此服务通告适用于方向舵控制索到脚蹬的松紧螺扣没有保险丝的Cavalon产品（见图2）。可能会受影响的产品系列号为V00247到V00309。

背景

工作范围

图1：带2mm钻孔的柱头端

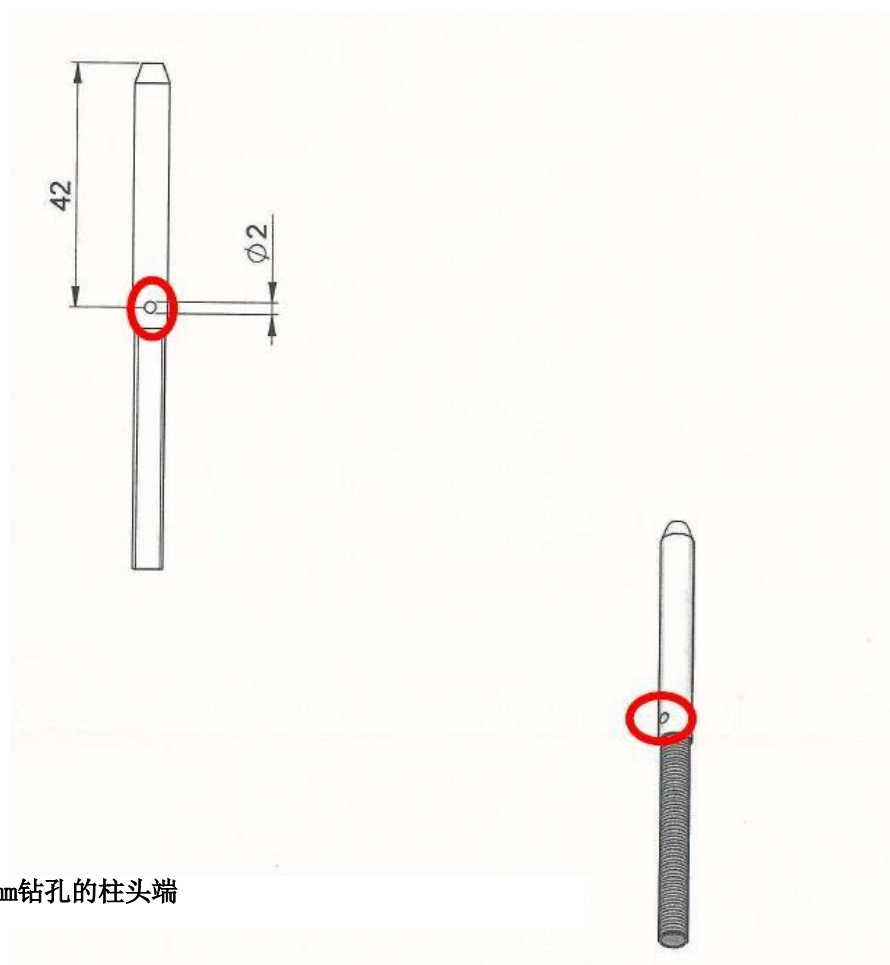
- 1 取下通向方向舵控制索的脚蹬上的盖板。
- 2 检查方向舵控制索到脚蹬的松紧螺扣是否有保险丝。
- 3 矫正: (如有必要,可按照图纸所示(见图1)在钢索末端上钻一个1.5-2mm直径的小孔)注意小孔要居中。
(去掉毛刺,清除飞机上垃圾)用保险丝固定。
- 4 重新装上脚蹬上的盖板。

图2：方向舵控制索上被保险丝固定的松紧螺扣

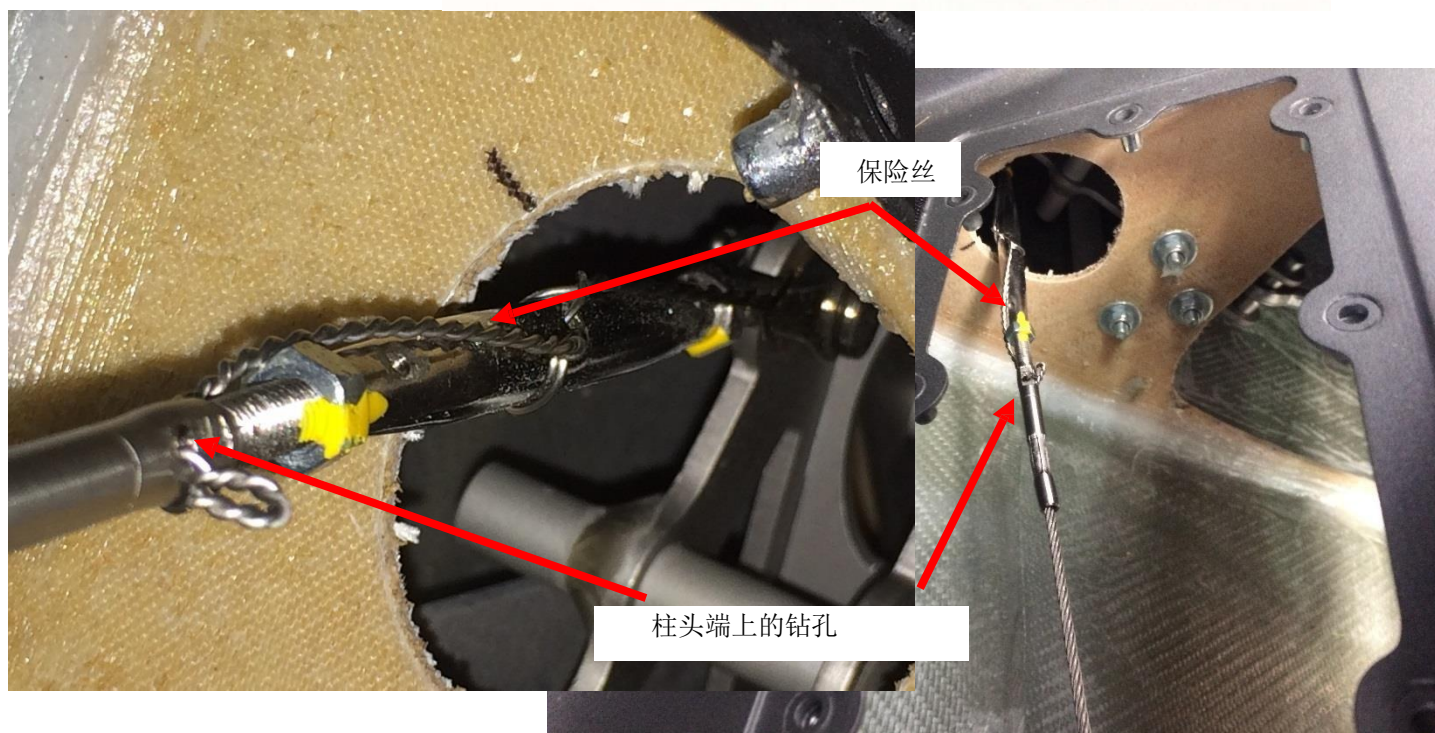
发现方向舵控制索到脚蹬的松紧螺扣没有保险丝的情况。
松紧螺扣的轴向负载小，是用工程油漆固定的。保险丝是一种必要的附加锁定措施。

- 检查方向舵控制索到脚蹬的松紧螺扣是否有保险丝。
- 矫正：加保险丝
